TECTUS TE732-3D
FG 24.01.2018

| x | | | | Gew. | Benennung, Type: TECTUS TE732-3D | Dokumenttype: Artikel |

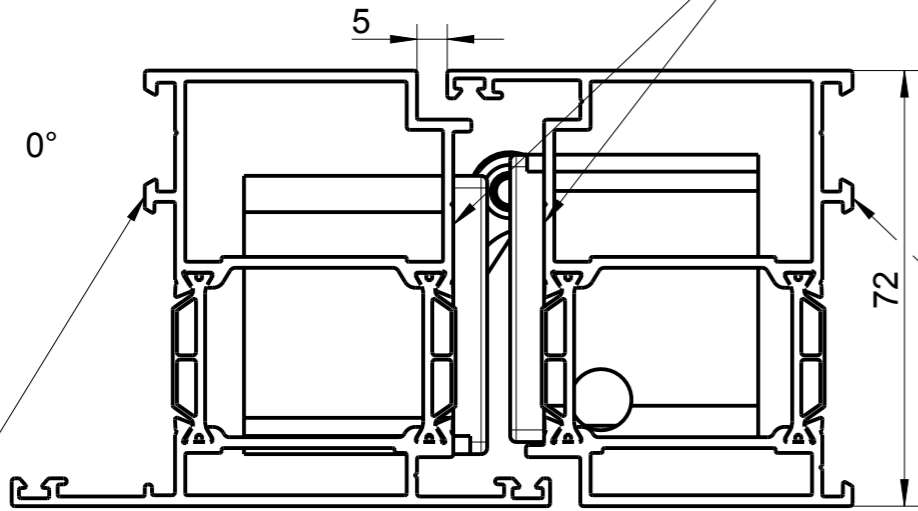
Aufnahmeelemente müssen entsprechend angepasst werden ! (Auflageflächen)

Опорные поверхности приемных элементов должны быть соответственно подогнаны!

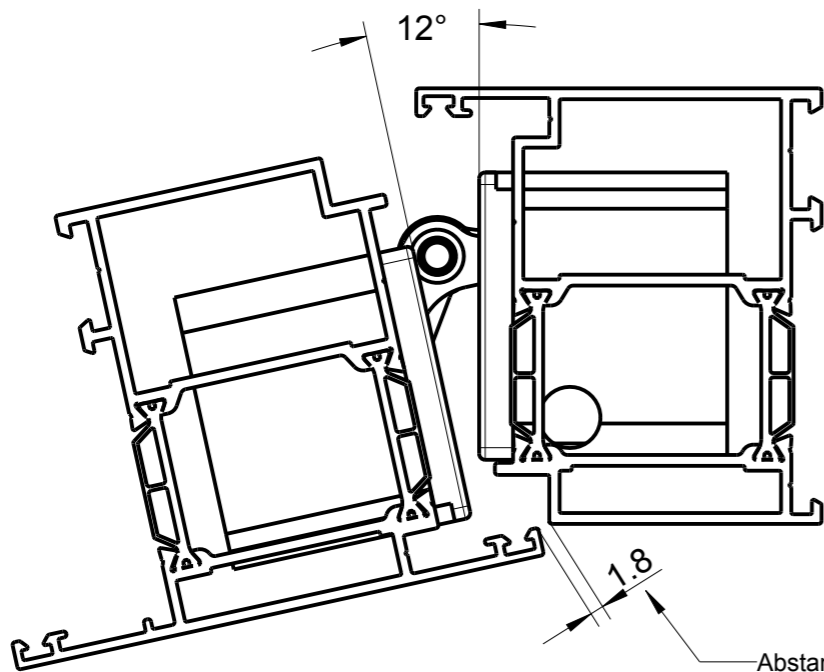
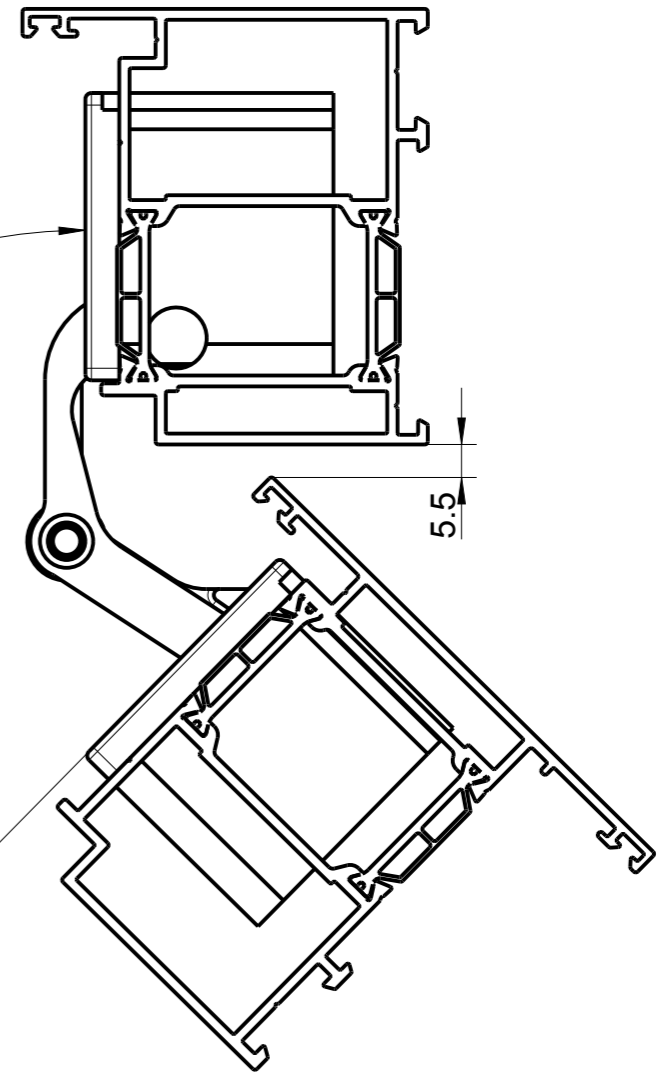
Profilhaken muß für Befestigung entfernt werden.

Выступ профиля необходимо удалить для крепежа.

Profilhaken muß für Befestigung entfernt werden.

Выступ профиля необходимо удалить для крепежа.

Abstand muß beobachtet werden ! (Kollisionsgefahr)

Расстояние должно быть соблюдено! (Опасность столкновения)

Fazit:
Das TECTUS TE732-3D ist für die vorliegende Profilgeometrie, unter Berücksichtigung der Anmerkungen, einsetzbar.
Passende Befestigungsmöglichkeiten müssten konzipiert werden.

Вывод:
петля TECTUS TE 732-3D для геометрии данного профиля пригодна к использованию при соблюдении условий указанных в примечании. Подходящие варианты крепления необходимо дополнительно проработать.
